**Avis de la Mission Régionale d'Autorité environnementale  
de Bourgogne-Franche-Comté  
sur le projet de parc éolien du Chemin Vert  
sur la commune de Coulours (89)**

n°BFC-2020-2686

*Carte situant le projet de parc éolien projeté et les parcs recensés pour l'analyse des effets cumulés (source : étude d'impact)*

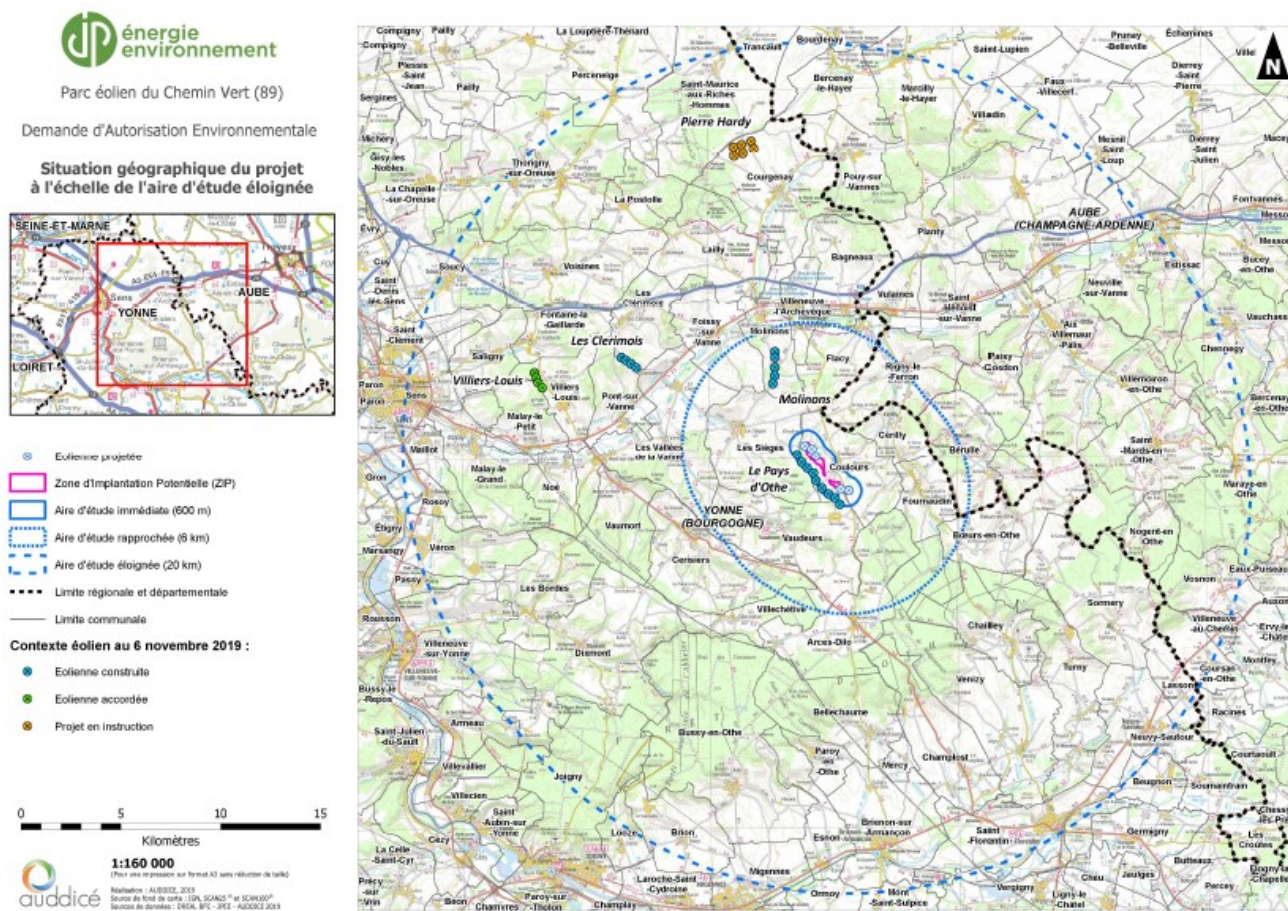
Afin de limiter les effets cumulés sur le paysage, le parc éolien de Coulours doit s'intégrer dans le paysage éolien actuel, en cohérence avec la présence du parc éolien du pays d'Othe. L'effet d'unité est attendu tant pour le choix des éoliennes (hauteur, dessin des éléments, dimensions) que dans leur agencement (secteur, côtes altimétriques). **La MRAe recommande d'approfondir l'analyse des effets cumulés sur le paysage visant à un effet total plus ramassé (ligne parallèle à la ligne existante, positionnement des éoliennes sur une même courbe de niveau et risque d'encercllement du village de Coulours).**
